Acuerdo 1044 Por el cual se aprueba la actualización de los límites de generación y absorción de potencia reactiva de las unidades 1, 2 y 3 de la planta de generación Miel 1 y las respectivas curvas de carga

1044

1 Marzo, 2018

UNIDAD 1

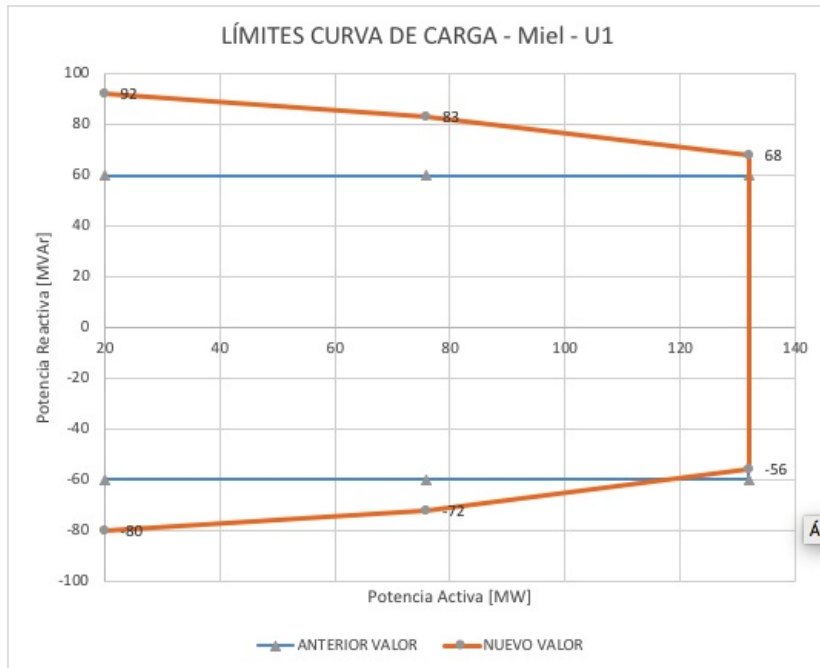
- 1** Aprobar la declaración de una nueva curva operativa de carga de las unidades 1, 2 y 3 de la planta de generación Miel 1, en la que se define la capacidad para entrega y absorción de potencia reactiva de la unidad en función de la potencia activa generada así:

Capacidad de Generación de Reactivos en:	VALOR ANTERIOR	VALOR POSTERIOR
P[MW]	Q [MVar]	Q [MVar]
20	-60	-80
76	-60	-72
132	-60	-56
132	60	68
76	60	83
20	60	92

UNIDAD 2

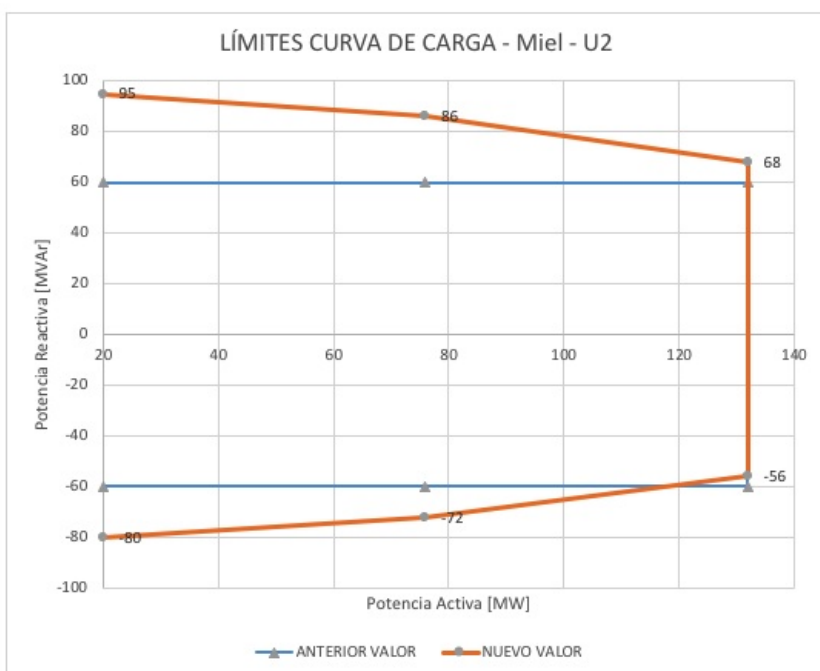
Capacidad de Generación de Reactivos en:	VALOR ANTERIOR	VALOR POSTERIOR
P[MW]	Q [MVar]	Q [MVar]
20	-60	-80
76	-60	-72
132	-60	-56
132	60	68
76	60	86
20	60	95

UNIDAD 3

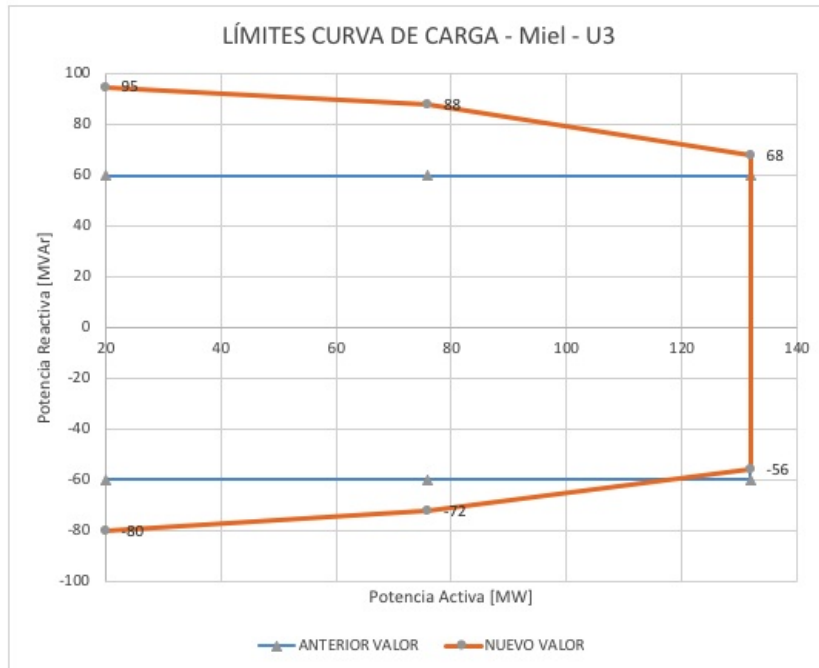
Capacidad de Generación de Reactivos en:	VALOR ANTERIOR	VALOR POSTERIOR
P[MW]	Q [MVAr]	Q [MVAr]
20	-60	-80
76	-60	-72
132	-60	-56
132	60	68
76	60	88
20	60	95
